Stjørdalselva – biotoptiltak i Meråker- revisjon av tiltaksplan og økt behov for tilkjørt stein i sesongen 2026.

Prosjekt:	Stjørdalselva - biotoptiltak	Prosjektnr.:	10240335
Kunde:	NTE Energi	Prosjektleder:	Per Ivar Bergan
Utarbeidet av:	Per Ivar Bergan	Dato:	24.11.2025
Kontrollert av:	Ole Kristian Bjølstad 25.11.2025	Godkjent av:	Ole Kristian Bjølstad 25.11.2025
Dokumentnr.:	4	Rev.:	<Nr.>

Rev	Dato	Beskrivelse av endringen	Utarbeidet av	Kontrollert av	Godkjent av
1	25.11.2025	Inkludering av tiltaksområde 5A	Per Ivar Bergan		Ole Kristian Bjølstad

Bilde1: Tiltaksområde 4. Plassering av steinranker og areal for dekking av elvebunn med rundstein.

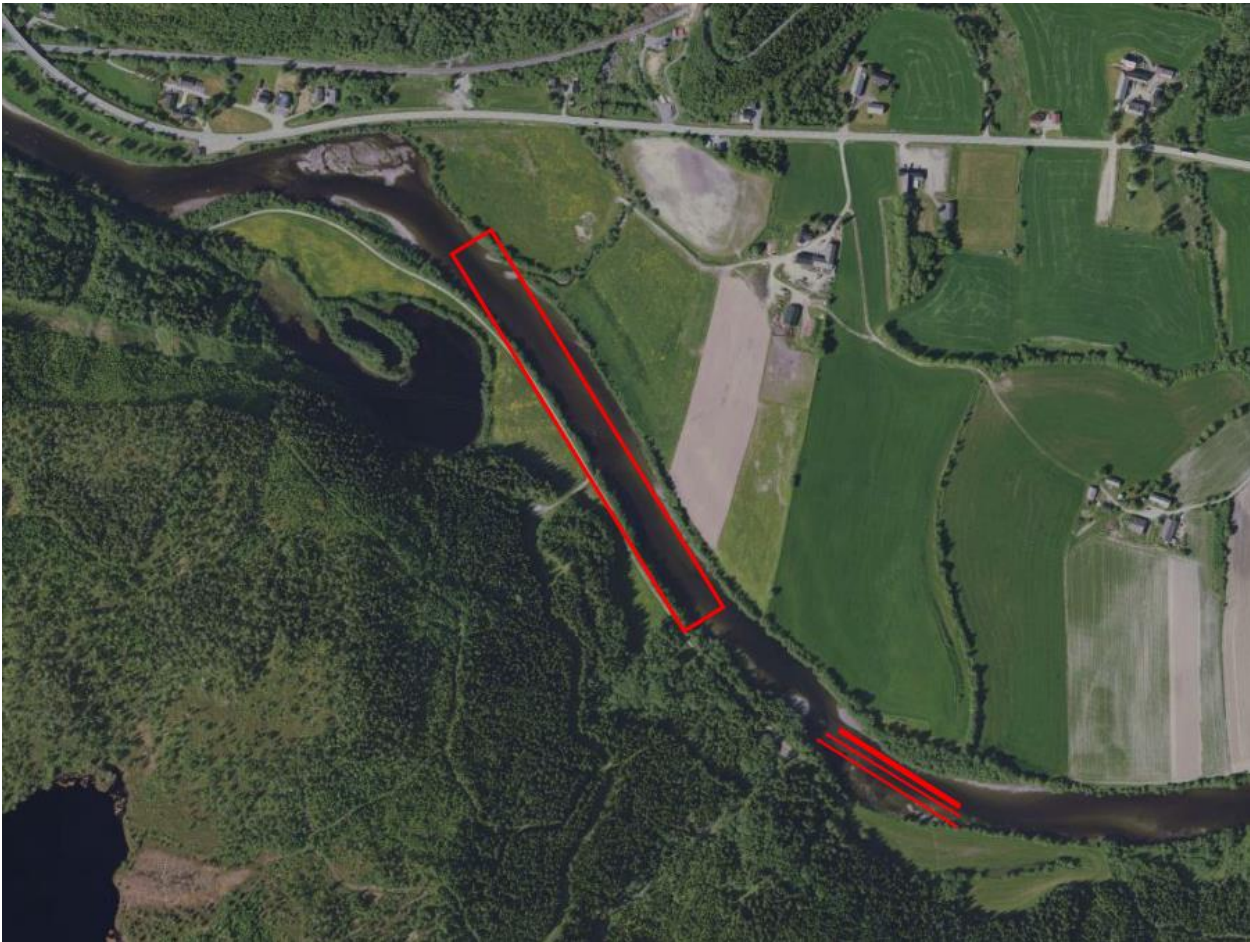
Ved tiltaksområde 4 er det tidligere sett på at delområde 4B med fordel kan forlenges mot vest. Dette er en lang elvestrekning som er homogen med hensyn til bunnssubstrat, dybde og vannhastighet. I dag framstår strekningen som et område for gyting og leveområde for årsyngel, men med svært lite skjul for eldre laksunger. Bunnssubstratet består av grus. Det er derfor ingen gevinst i eventuelt å rippe denne strekningen. Det foreslås derfor at det tilføres stein i fraksjon 12-40 cm. Hele området som tidligere har blitt omtalt som tiltaksområde 4A, 4B og 4C inkludert utvidelsen mot nordvest benevnes nå som «tiltaksområde 4». Det er ved gyteopregistreringer dokumentert godt med gyteaktivitet i dette området (Arnekleiv m.fl., 2020). Det er også tett med gyteopregistreringer rett oppstrøms tiltaksområde 4. Det er ingen grunn til å tro at egnede gyteområder vil være begrensende for lakseproduksjonen i denne delen av elva. Vi anser det som svært fordelaktig at det etableres gode oppvekstområder rett nedstrøms mye brukte gyteområder. Lokaliseringen av tiltaksområde 4 med langsgående steinrygger mot sørøst og tildekking av elvebunnen med rundstein mot nordvest, er vist i bilde 1.
